建議申請性別友善廁所標章前 應先達到公廁基本的清潔維護,符合不髒、不溼、不臭等原則 常見實地複評技術諮詢組建議及精進意見

1. 「性別友善廁所」的圖示應注意無性別分化之暗示

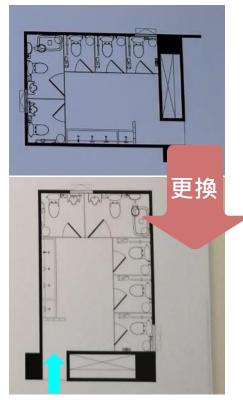
錯誤原因 圖示中方向性箭頭 會讓人有性別友善 廁所變成跨性別廁 所的疑慮

廁間設置圖示,仍需注意要符合實際狀況,例如若無設置無障礙廁間,則不宜 放無障礙圖示
